Bruxelles, le 20/12/2022

BRUXELLES. Rue Royale 2-4 et 10-11
(= Portiques et immeubles bordant la place Royale classés comme monument / vestiges de l'ancienne cour d'Hoogstraeten classés comme Monument)
PERMIS UNIQUE : Centraliser l'entrée des différentes activités culturelles en un accès unique adapté aux PMR et réaménager le rez-de-chaussée et la cour d'honneur du BIP (Brussels Info Place)

Avis conforme de la CRMS

Parties exclues du classement des façades dans l'analyse de l'étendue de classement jointe au dossier (document de 32 pages)

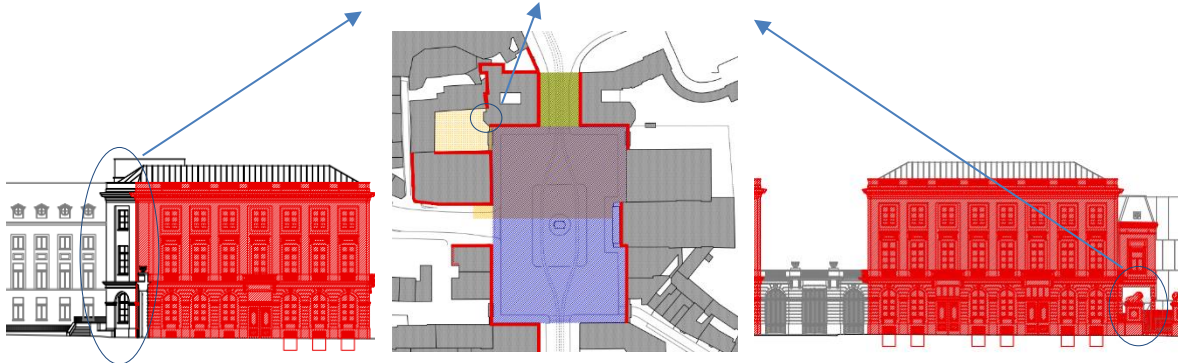
Elle s'étonnera ensuite de l'analyse, de 32 pages (voir dossier document intitulé *Éléments Architecturaux Classés*), de l'étendue de classement jointe au dossier, piloté par la SAU (Société d'Aménagement Urbain de la Région de Bruxelles-Capitale responsable de la mise en œuvre des grands projets d'aménagement urbain et de la réalisation d'équipements publics d'envergure régionale). Avec une grande précision pour cette partie du dossier, il est expressément exclu de l'étendue de classement des façades, 2 éléments significatifs suivants :

- le tronçon de façade sur cour destiné à être démolie et remplacé par un pan de mur contemporain;
- la future porte du Musée du Cartoon (objet d'un autre PU)

Ceci est interpellant. Pour la porte du futur musée du Cartoon, dans le cadre de la consultation officielle de la CRMS, cette partie avait été identifiée par l'administration comme classée et donc la portée de l'avis CRMS conforme pour ce point. Malgré son avis conforme défavorable sur la nouvelle porte (dont extraits ci-dessous), le permis (ref. 04/PFU/1713827) a été délivré avec, en article 2, la condition suivante au sujet de la porte « *conserver in situ les parties du bâtiment - porte en bois et son encadrement - déposées en vue de la création de l'entrée du musée, en concertation avec la direction des travaux de la Direction du Patrimoine culturel (DPC)* » ? Sur tous les documents de la présente demande, la porte est par ailleurs représentée selon la même emprise (pas de détail) que dans la demande de PU.

(extraits du dossier)

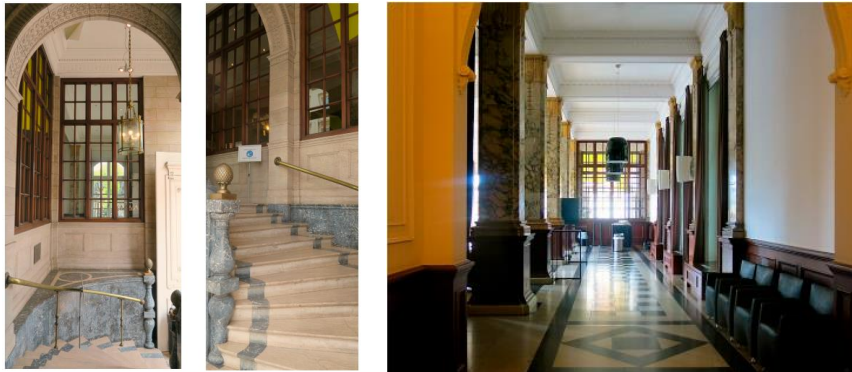
La CRMS ne souscrit pas au parti d'évider de manière aussi importante la structure du bâtiment. Cette logique est contraire à la typologie d'un hôtel de maître qui se définit par des niveaux de plancher, quand bien même l'intérieur aurait été fortement reconstruit. L'accès et la compréhension des vestiges archéologiques mérite en outre de rester de l'ordre d'une découverte, notamment pour la compréhension du lieu dans leurs niveaux historiques. Si une ou deux interventions/fenêtres contemporaines subtiles et ponctuelles de lien visuel vers les vestiges sont tout à fait admises, la CRMS n'est pas favorable au parti de dévoiler les vestiges autant que proposé au rez-de-chaussée, en particulier dans le sas d'entrée. Dans le café de l'amitié, elle recommande de revenir à une formule moins ouverte.

Elle craint par ailleurs que le dossier ne soit pas garant d'une bonne conservation des ouvrages, particulièrement fragiles, tant au niveau des effets des travaux de stabilité que des nouvelles conditions auxquelles seront exposés les vestiges (hygrométrie, ...). Dans tous les cas, la CRMS est défavorable à tous les percements dans les vestiges classés et à tous les travaux qui pourraient leur porter préjudice en termes de conservation. Elle demande au département archéologique d'accompagner ce volet du dossier

Partie de façade que la CRMS demande de maintenir en typologie néoclassique

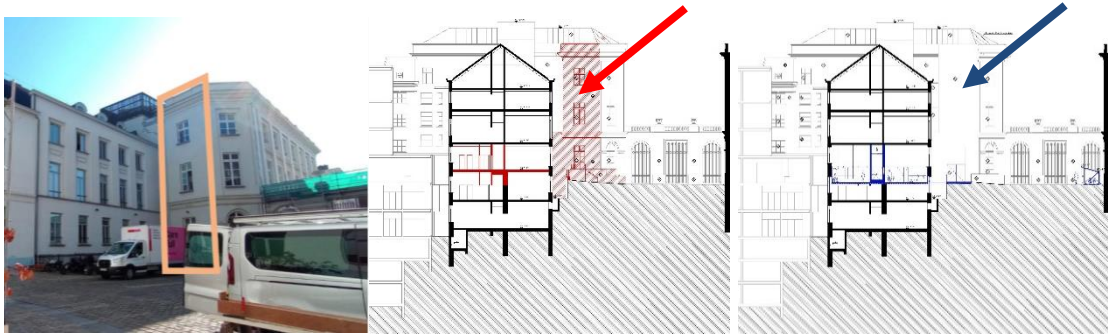
La CRMS est fermement défavorable à la nouvelle porte d'entrée contemporaine, aux modifications des jours de cave, à la nouvelle façade contemporaine de la nouvelle cage d'escalier de secours et aux installations techniques en toiture. Quand bien même certaines parties ont été remaniées/reconstruites (toutefois toujours en accord avec la typologie néoclassique d'ensemble), agir de manière interventionniste contemporaine sur l'enveloppe, même à l'échelle des jours de cave, dévaloriserait, les logiques d'ordonnancement et de cohérence qui caractérisent l'ensemble néoclassique et les principes de composition du bâtiment, de l'ensemble, de la Place et plus largement, du quartier. Il est nécessaire de conserver (restituer là où nécessaire) les principes de composition néoclassique de la place Royale, comme cela d'ailleurs déjà été fait lors des profonds travaux de remaniement dans les années 1990, où les travaux sur les façades se sont organisés dans le strict respect du vocabulaire architectural du 18^{ème} siècle.

- ❖ S'agissant de la nouvelle façade de l'escalier de secours, la CRMS demande de recourir à une expression néoclassique, en complète harmonie et homogénéité avec l'environnement d'exception du paysage néoclassique de l'ensemble. La façade et la porte contemporaine altéreront la cohérence de l'ensemble et ne sont pas acceptables à cet endroit, notamment pour la cohérence de la cour et la vue remarquable que l'on peut avoir depuis celle-ci sur le paysage homogène de la place Royale.

A droite, les dispositifs que la CRMS demande de maintenir
A gauche, ceux qu'elle ne valide pas

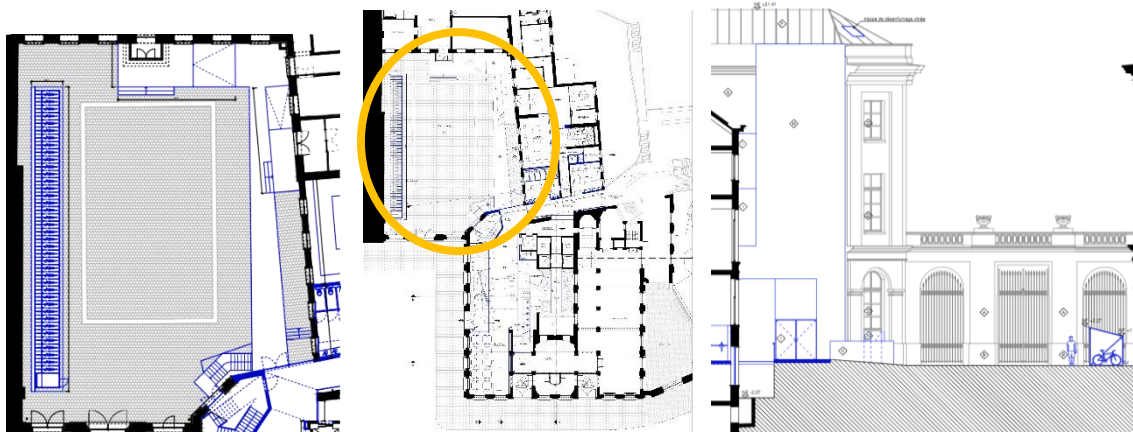
- ❖ S'agissant des agrandissements des jours de cave, la justification selon laquelle l'intervention proposée s'harmonise et s'inscrit dans la continuité des autres dispositifs de ce type sur la Place Royale n'est pas acceptable pour la CRMS. Seuls le Magritte et le MIM possèdent des jours de cave agrandis, vers la place et vers la rue Montagne de la Cour. Et le constat est que c'est de bien moindre qualité que les dispositifs de soubassement historique, qui restent largement majoritaires sur la place, et que la CRMS demande de conserver et/ou de restituer.
